NEUGESTALTUNG HUMBOLDTPLATZ RHEINE

ERGÄNZUNGSBAUTEN

VERGLEICHENDE BAUMASSENSTUDIE + AUSWERTUNG

Ergänzungsbauwerke Humboldtplatz in Rheine, Auswertung der Entwurfskonzepte (Stand Juni 2007)

Ansicht Humboldtplatz

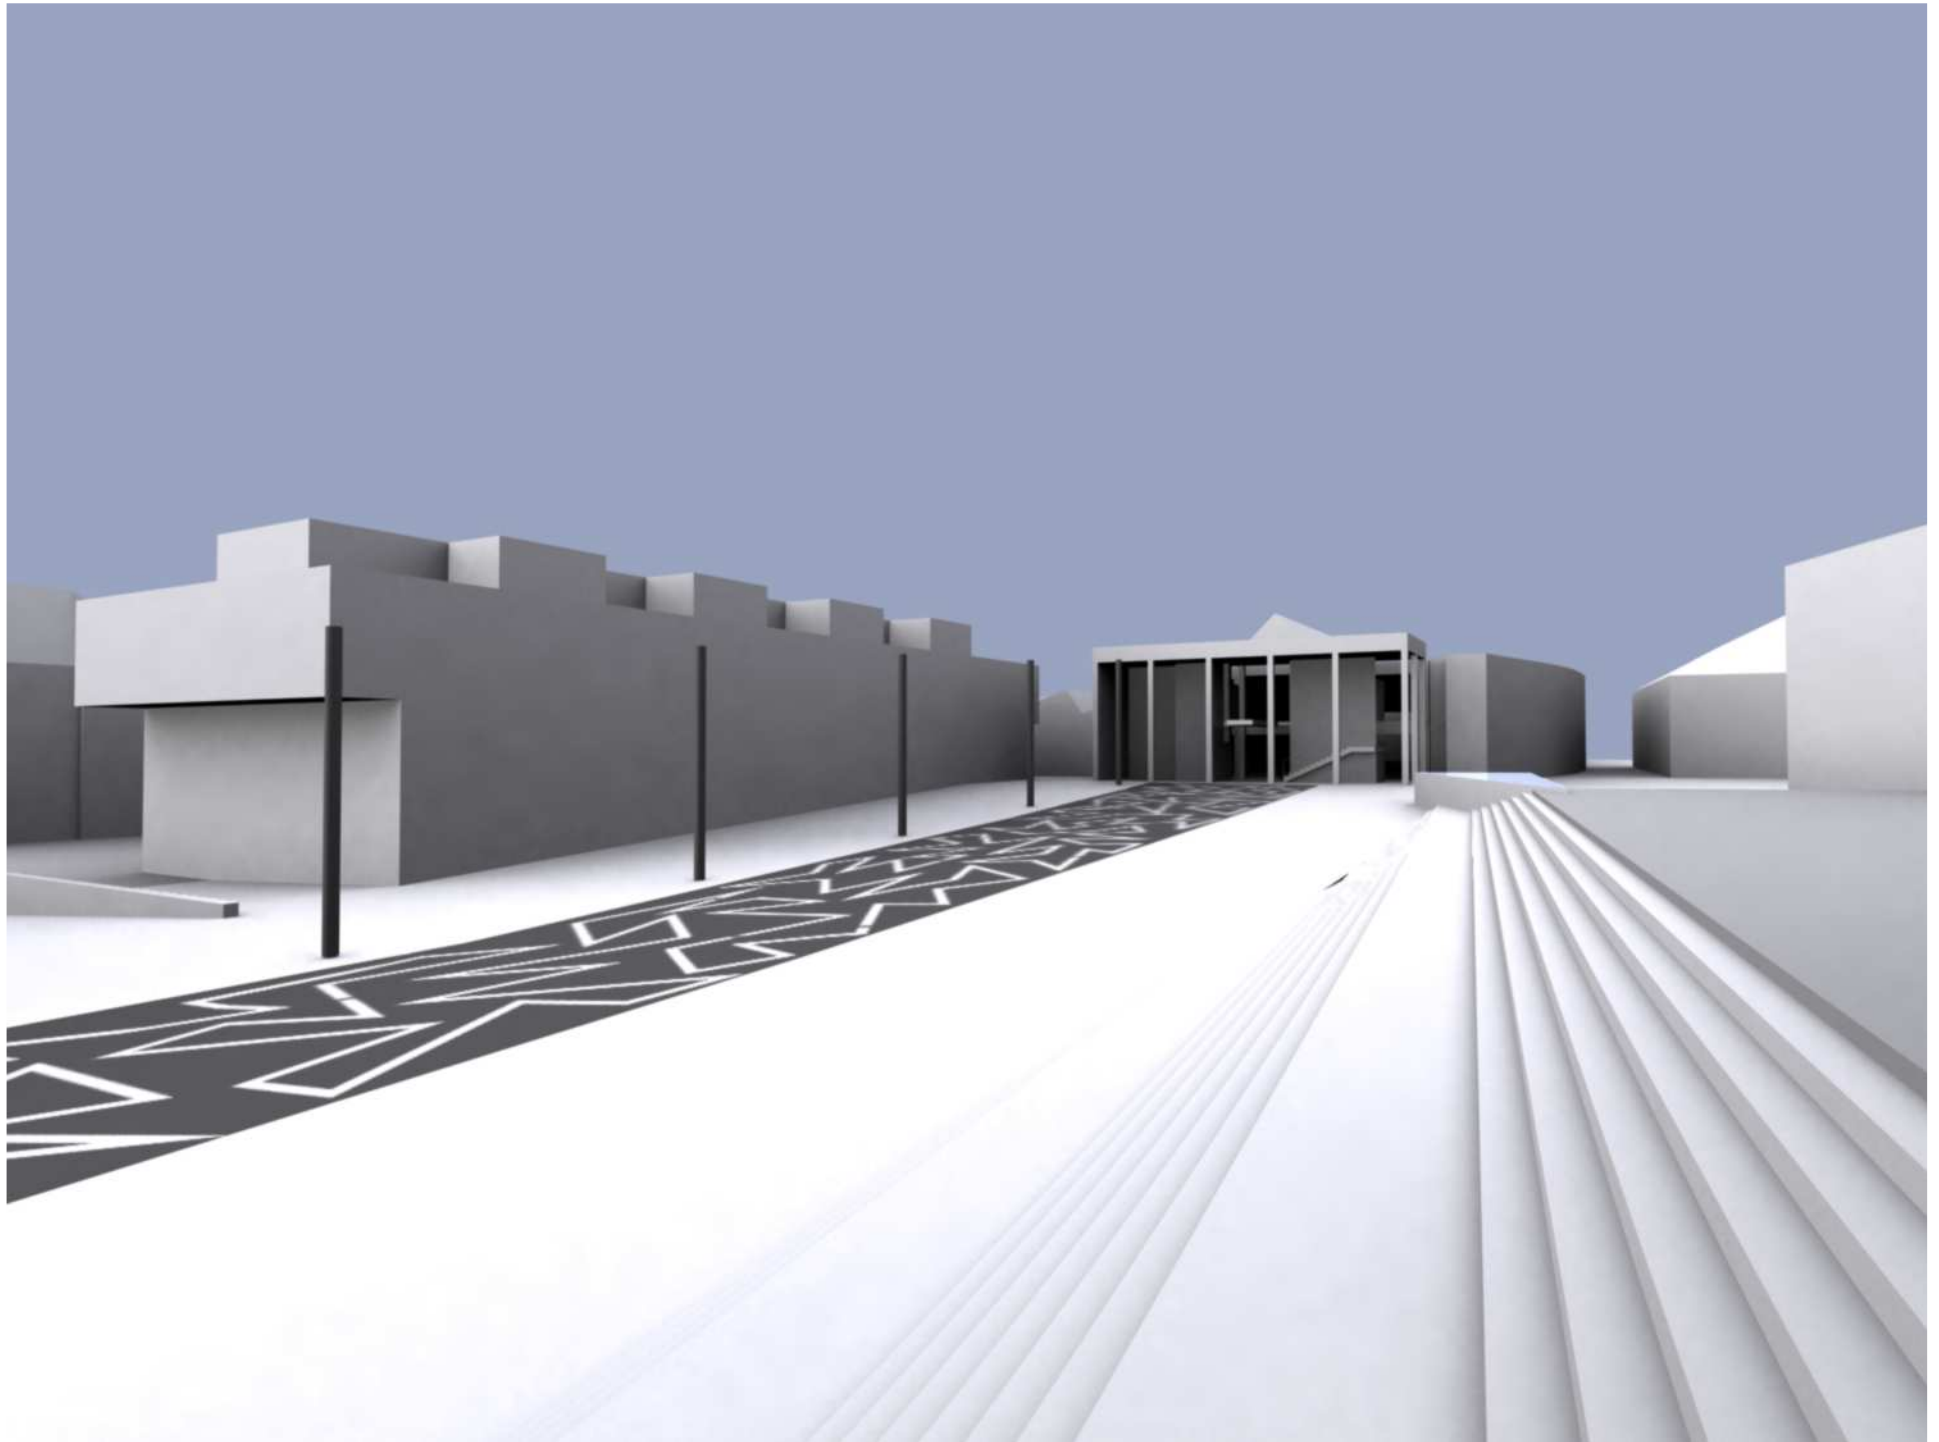
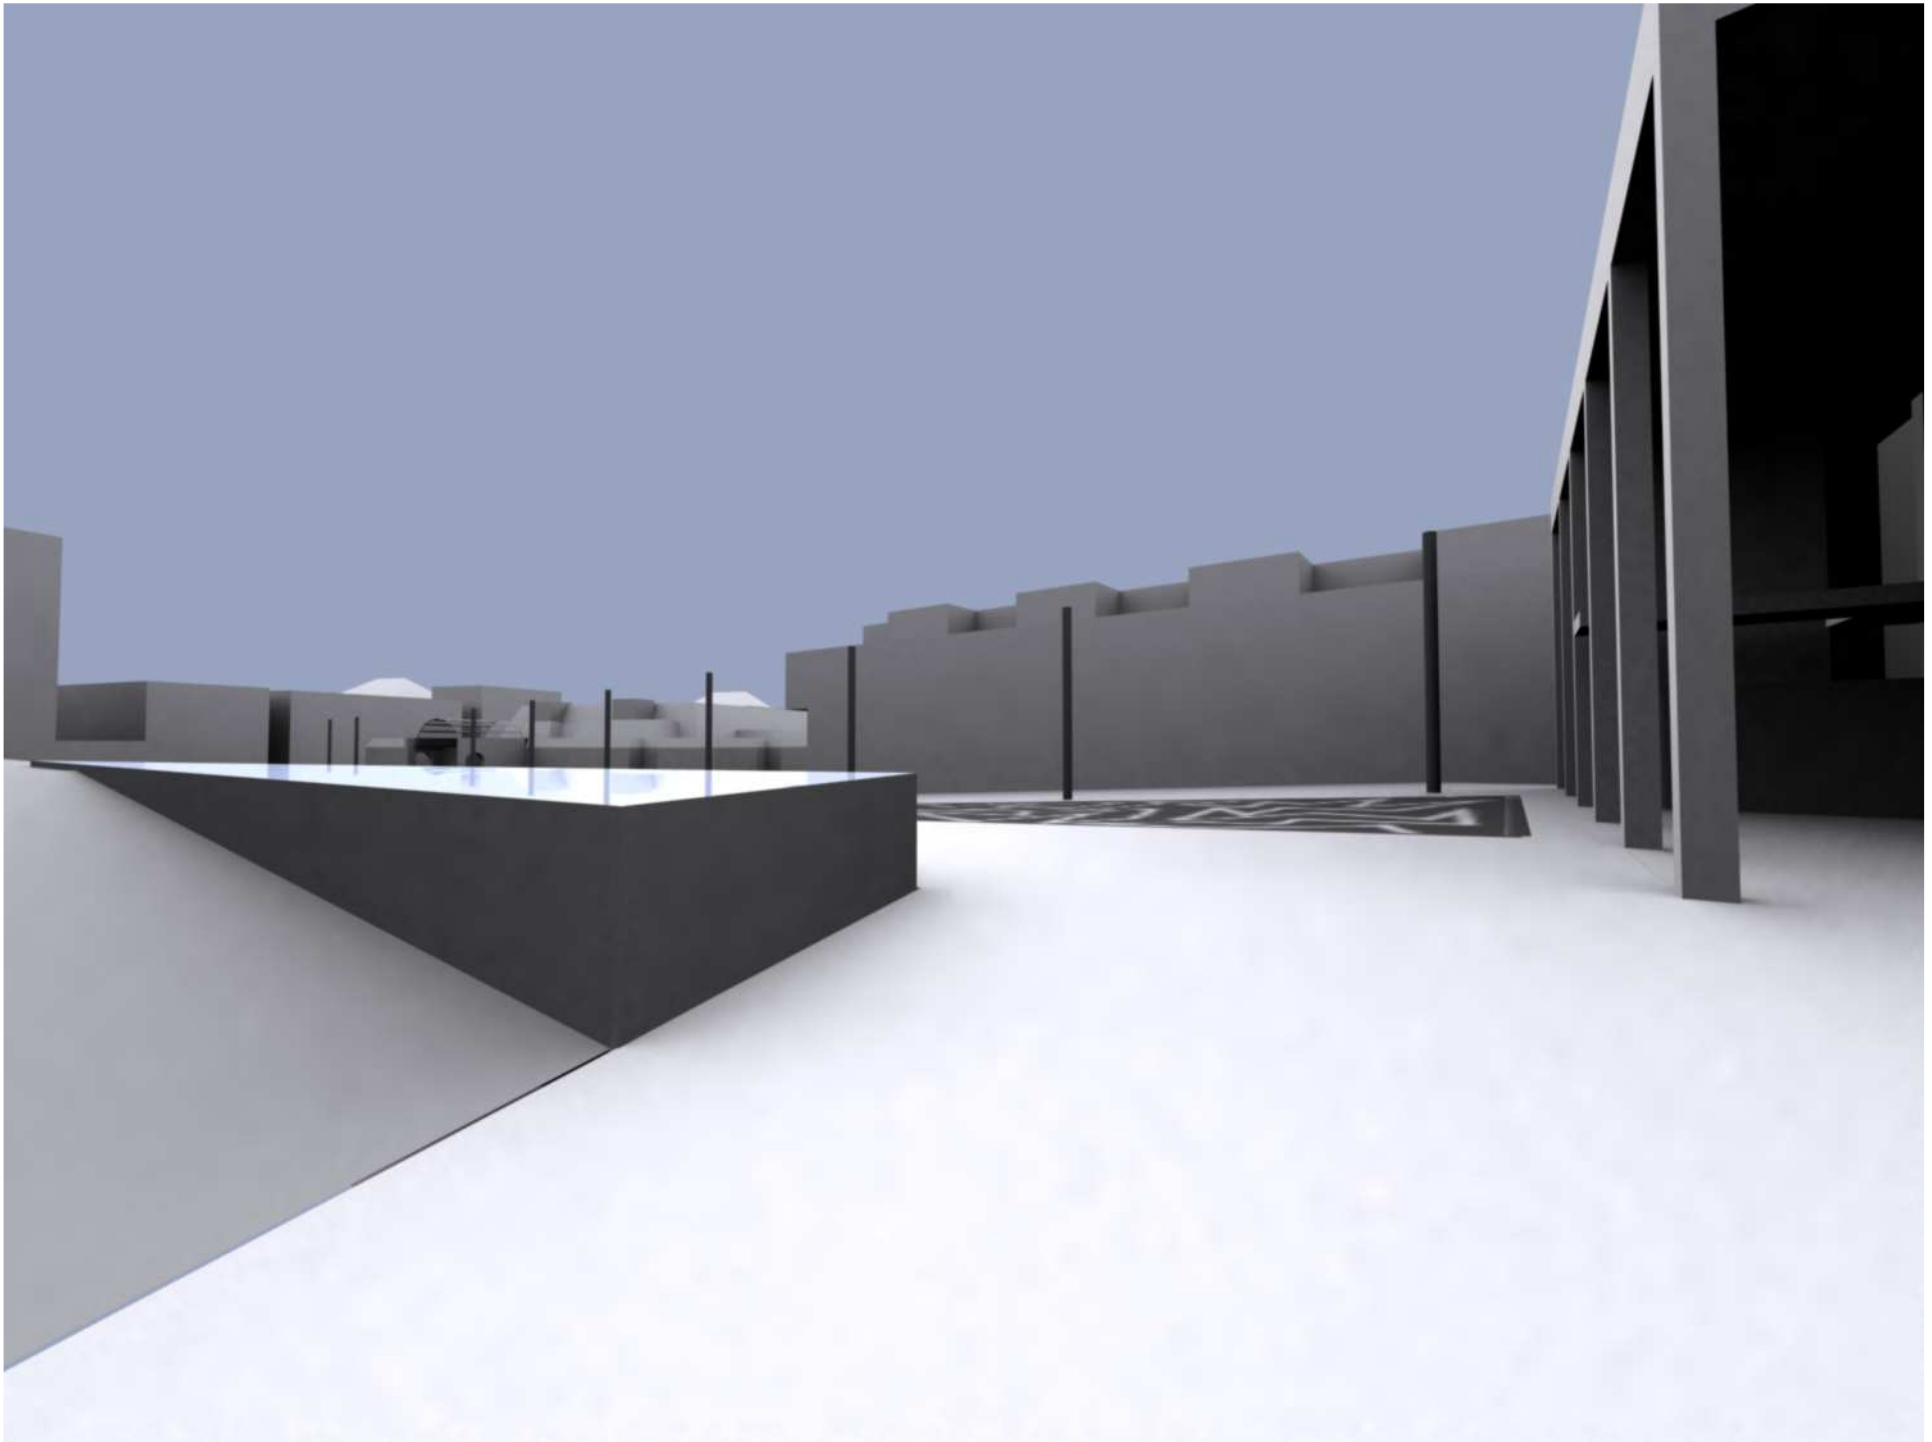
- Übereinstimmung in der Grundfigur
- räumliche Fassung
- vom Promenadenteppich zurückversetzt

- differenzierte Höhenplanung
- enger Hotelplatz

- nicht zu erkennen

- partiell überbaut

- ist nachzuweisen

- Neuordnung von 17 Stpl. (minus 8), veränderte Zufahrt
- Erweiterung TG

- keine Angaben

- 2 Zugänge, keine weiteren Angaben

- Einfügung ist nachzuweisen

- mündlich bestätigt, Gespräche wurden geführt

- EG Läden, OG Kleinwohnungen, alternativ Hotelzimmer
